Tilbakemelding på anmodning om forhåndskonferanse - førehandskonferanse - gbnr 177/2

Tiltak: førehandskonferanse
Byggjestad: Gbnr: 177/2
Tiltakshavar: Nesfossen Smolt AS
Ansvarleg søkjar: Arkitektkontoret Børtveit & Carlsen AS

Angivelse av ønsket plassering for rubbhall

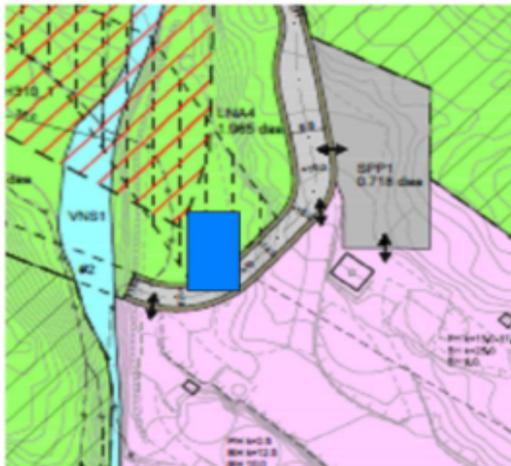
Plassering av en midlertidig rubbhall i inntil to år er et søknadspliktig tiltak som kan forestås av tiltakshavar utan kav om ansvarleg søker, jf. pbl. § 20-1 (1) bokstav j) jf. § 20-4 bokstav c.

Reguleringsplanar er ikkje bindande for midlertidige tiltak med mindre noko anna går frem av reguleringsplanen med heimel i pbl. § 12-7, eller kommuneplanen med heimel i pbl. § 11-9 nr. 6. Ein kan ikkje sjå at det er tatt stilling til midlertidige bygg i reguleringsplan for Nesfossen næringsområde. Kommuneplanen for Lindås gjer derimot det i pkt. 2.7.4. Det bestemmast at slike tiltak ikkje må plasserast slik at de:

Ved ein eventuell søknad skal søker vise at disse føresetnadane er oppfylt. Punkter som ikkje kan oppfyllast, må det søkjast dispensasjon frå.

Eksempelvis må søker argumentere for at midlertidig rubbhall ikkje er «til hinder eller ulempe for allmenn ferdsle eller friluftsliv, eller på anna måte fører til vesentleg ulempe for omgjevnadane». Vurderinga treffer vidt, blant annet må det avklarast om tiltaket vil kjem i konflikt med den framtidige anleggsveien.

Dersom tiltaket delvis plasserast i område med rasfare, skal også KDP pkt. 4.1.3 være tilfredsstillt.

Når tiltaket plasserast i byggeforbodssone langs sjø, må det og søkjast dispensasjon frå dette. Grensen går i føremålsgrensa for område VAS1 jf. KDP pkt. 4.5.1.
